OGGETTO: Affidamento, ai sensi dell'art. 50 comma 1 lettera b) del D.Lgs. 36/2023, alla Società M.I.T. S.r.l. per l'adeguamento del tubo del quench a servizio della Risonanza Magnetica del P.O. Santo Spirito. Importo complessivo € 19.500,00 IVA esclusa, pari ad € 23.790,00 IVA e oneri della sicurezza inclusi. CIG: B39540AE94

**Oggetto: Nulla Osta Adeguamento del Tubo di Quench relativo al sito di Risonanza Magnetica presso il Presidio S. Spirito della ASL Roma 1**

Riferimento Progetto: **GW240130**  
 Descrizione Tavola: **Adeguamento Tubo Quench a servizio della RM Philips mod. Evolution Upgrade 1,5 T**

### DIMENSIONAMENTO NUOVA TUBAZIONE QUENCH

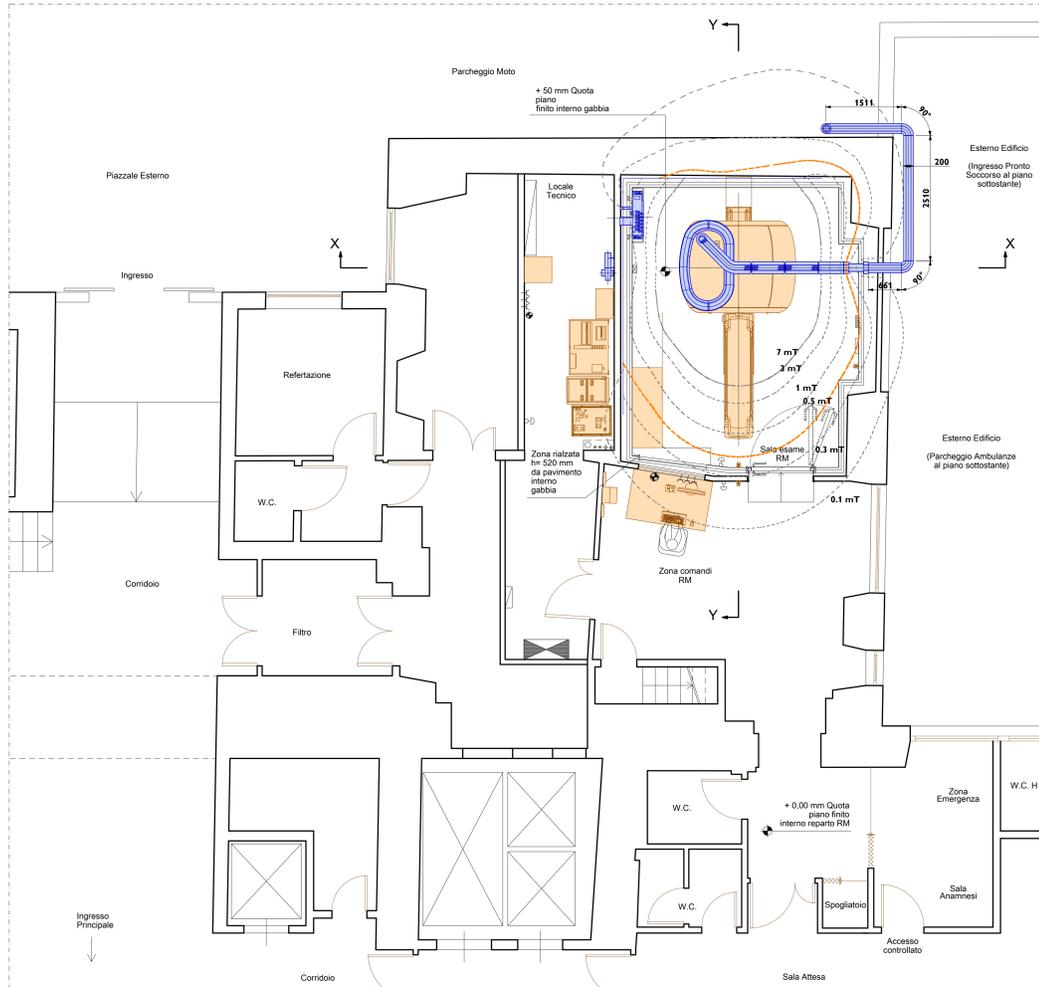
- 2) In considerazione della continua esposizione alle intemperie (alte temperature estive, gelo e grandine d'inverno, ecc.) **si chiede** che il tubo sia realizzato **in acciaio inox dello spessore massimo consigliato dalla ditta di 2 mm, realizzato in modo da sopportare la massima pressione di 1 bar che si ha durante un Quench** (certificazione a regola d'arte);
- 3) Le giunture devono essere a tenuta di gas e acqua, perciò **andranno saldate a regola d'arte;**
- 4) Il **diametro del tubo di 20 cm**, proposto rispetto al numero delle curvature, è ragionevole e si conferma pertanto quanto segue

Lunghezza percorso: 10,68 m

Curve da 90° : n° 4

Curve da 45° : n° 1

TUBO DIAM. : 195 mm -> arrotondato a 200 mm

#### Dettaglio rete metallica terminale

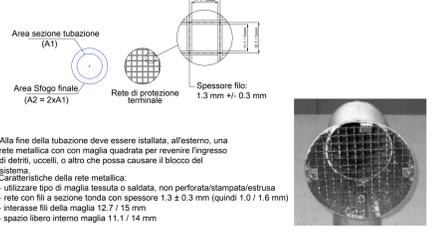
- 7) E' auspicabile l'uso di curve costituite da un unico pezzo;
- 8) La tubazione deve essere completamente coibentata all'interno dell'edificio (dalla sala esame fino al perimetro esterno dell'edificio). **La coibentazione è richiesta anche all'esterno** al fine di assicurare la massima protezione da eventuali gocciolamenti di aria liquida o da contatti che **non si possono escludere durante le ispezioni /manutenzione periodiche del tubo e/o in corrispondenza di altre attività di manutenzione riguardanti l'edificio interessato per esigenze al momento non prevedibili.**
- 9) Alla fine della tubazione deve essere installata, all'esterno, **una rete metallica con maglia tessuta o saldata di forma quadrata con spazio libero interno almeno "non" superiore a 11,1 mm**, se non possibile inferiore.

Alla fine della tubazione deve essere installata, all'esterno, una rete metallica con maglia quadrata per evitare l'ingresso di detriti, uccelli, o altro che possa causare il blocco del sistema.  
**Caratteristiche della rete metallica:**  
 - utilizzare tipo di maglia tessuta o saldata, non perforata/stampata/estrusa  
 - rete con fili a sezione tonda con spessore 1,3 x 0,3 mm (quindi 1,0 / 1,6 mm)  
 - interasse fili della maglia 12,7 / 15 mm  
 - spazio libero interno maglia 11,1 / 14 mm

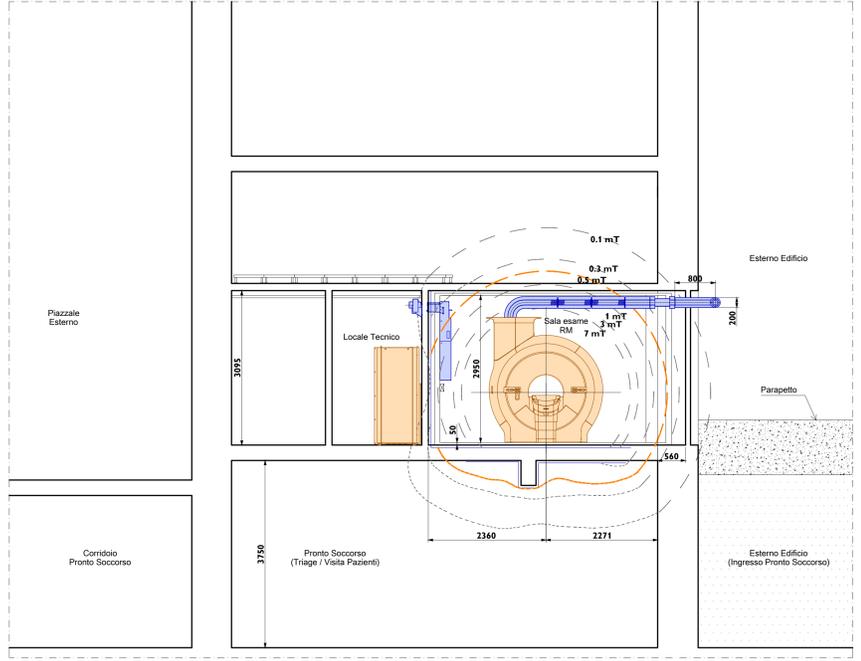
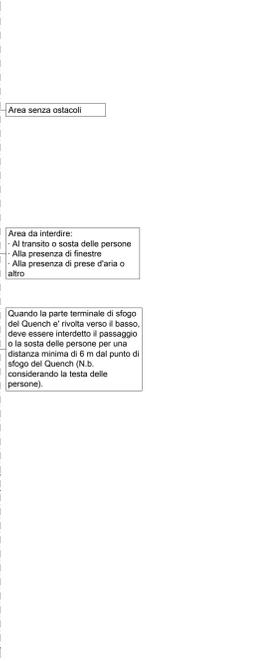
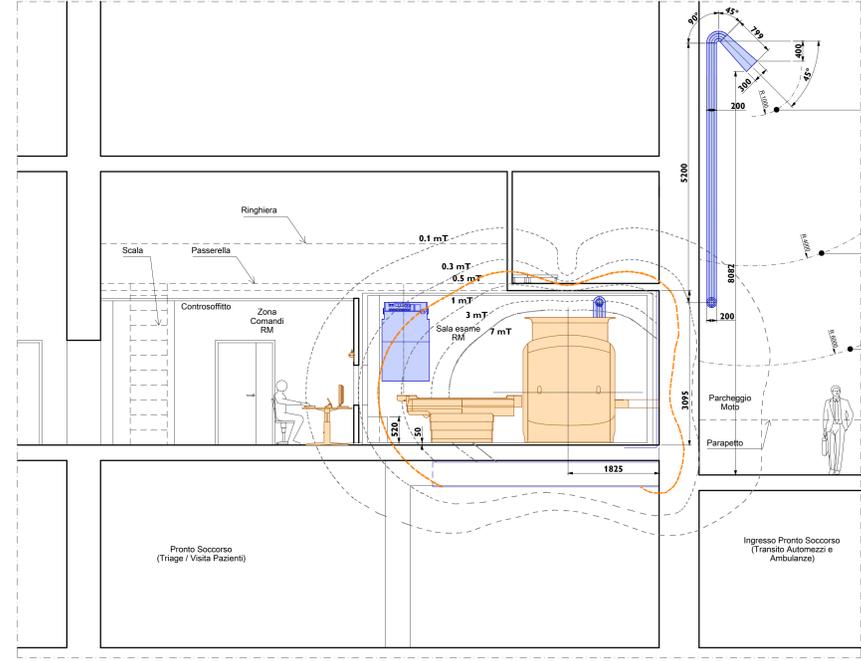
In merito all'oggetto ed alla documentazione ricevuta in allegato si esprime il Nulla Osta al progetto **con le seguenti richieste:**

- 1) **Esecuzione** della parte esterna del Tubo di Quench a **Regola d'Arte** con relativa **Certificazione che dovrà includere anche la parte interna del Tubo a garanzia dello stato di idoneità inalterato** del tubo nella parte interna e di **corretto raccordo tra le due parti** (.).

**Si ricorda che tale certificazione di esecuzione a regola d'arte dell'intero tubo (interno + esterno) viene richiesta durante le ispezioni INAIL, in ottemperanza al DM 22 gennaio 2008, N. 37 e s.m.i (in particolare art.6).**

- 5) **Foro di drenaggio** con diametro **superiore a 2 mm, possibilmente massimo 5mm;**
- 6) **La posizione del foro di drenaggio** dovrà essere segnalata con **apposito cartello** ben visibile **"fornito" e "affisso" dalla ditta incaricata dei lavori;**
